**Verslag huishoudelijke elektrische installatie op laagspanning en zeer lage spanning****Algemeen:**

Referentie: 004-20260319-01	Datum controle: 19/03/2026
Keurder: 004

Eigenaar:		EAN-code:	541448820062209081
Adres installatie:	Hofstadeveld 44, 1981 - Hofstade (Zemst)	Nummer teller(s):	1sag3105237677
		Distributienetbeheerder installatie:	Fluvius
Datum uitvoering installatie:	☒ Vóór 01/10/1981 ☐ Tussen 01/10/1981 en 01/06/2020 ☐ Vanaf 01/06/2020		
Type:	☒ Wooneenheid ☐ Niet-huishoudelijk ☐ PV ☐ Batterij ☐ Laadpaal

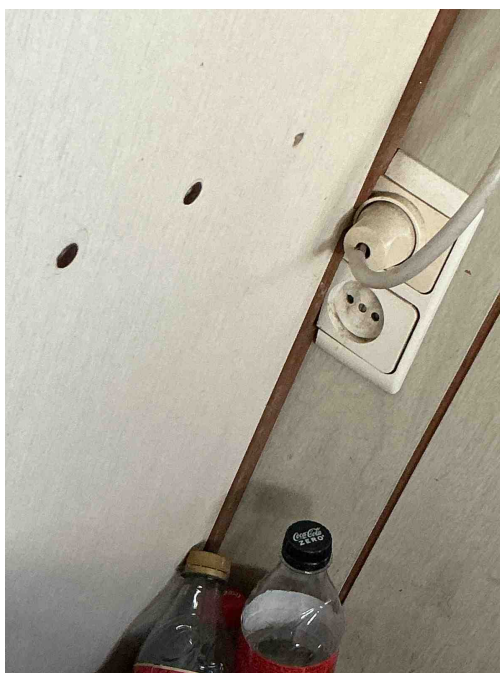
A16 - Er is geen continuïteit van de beschermingsgeleider van de contactdoos (Boek 1: 5.4.3.4).

Opmerking: Oa badkamer

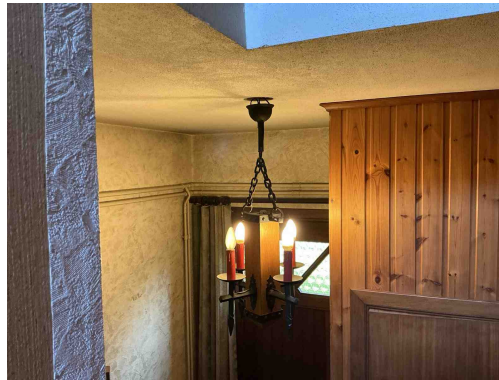
T23 - Het elektrisch materiaal is beschadigd. (Boek 1: 1.4.1.3).

Opmerking: Oa lamp inkomhal, contactdoos keuken

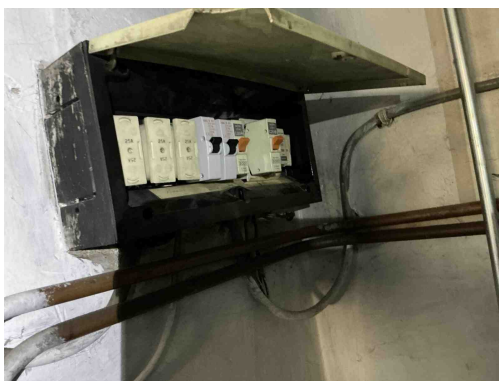
D24 - De differentieelstroombeschermingsinrichtingen die worden geplaatst in huishoudelijke installaties dienen tenminste van het type A te zijn (Boek 1: 5.3.5.3).
Opmerking: Oa hoofddiff

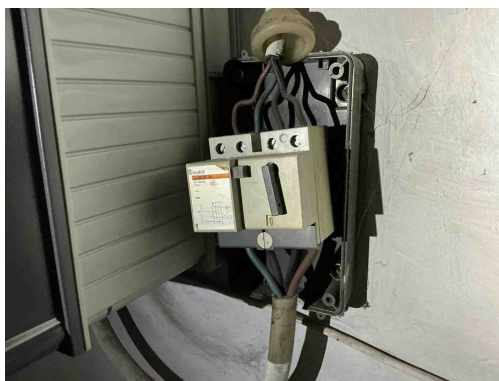
B17 - De voedingsspanning is niet op elk bord vermeld (Boek 1: 3.1.3.3).
Opmerking: Oa bord 1 en 2

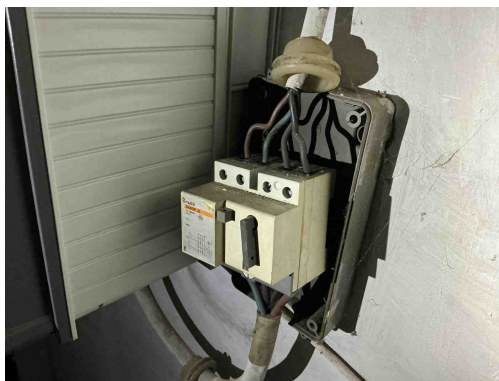
B17 - De voedingsspanning is niet op elk bord vermeld (Boek 1: 3.1.3.3).
Opmerking: Oa bord 1 en 2

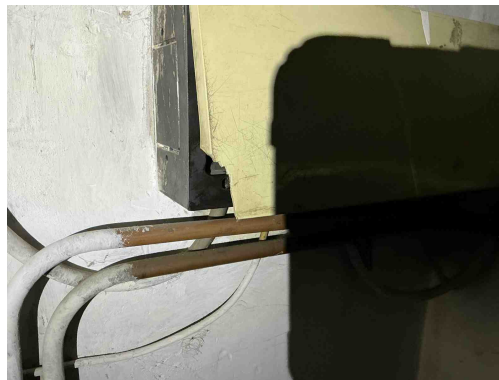
D25 - De verbindinginstallaties en/of de beveiligingstoestellen (veiligheden, vermogensschakelaars, differentieelstroombeveiligingsinrichtingen...) moeten op steunpanelen gegroepeerd en gemonteerd zijn in één of meer schakel- en verdeelborden. (Boek 1: 5.3.5.1)
Opmerking: Oa bord 1

B29 - Het elektrisch verdeelbord in een huishoudelijke ruimte is niet voorzien van een deur (Boek1: 5.3.5.1).
Opmerking: Oa bord 1

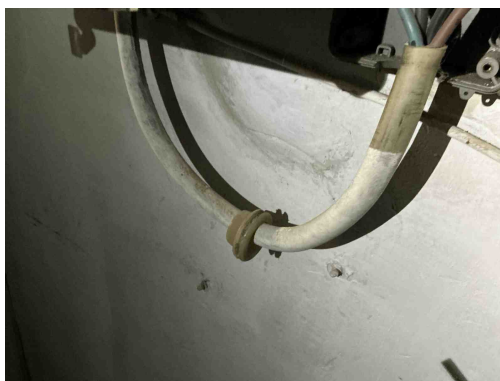
B06 - Het elektrisch verdeelbord heeft niet de minimale beschermingsgraad IPXX-B in een gewone ruimte (Boek 1: 4.2.2.3).
Opmerking: Oa bord 2

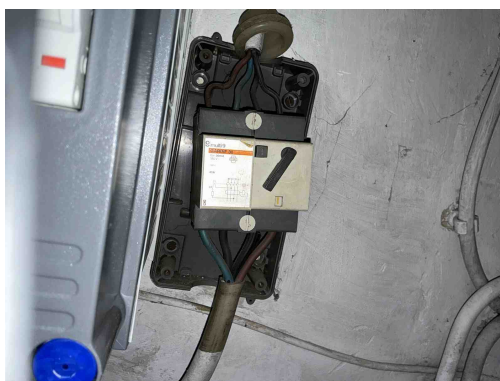
C13 - Onvoldoende bevestiging van de leiding(en) (Boek 1: 5.2.9.5).
Opmerking: Oa meterbord verbinding
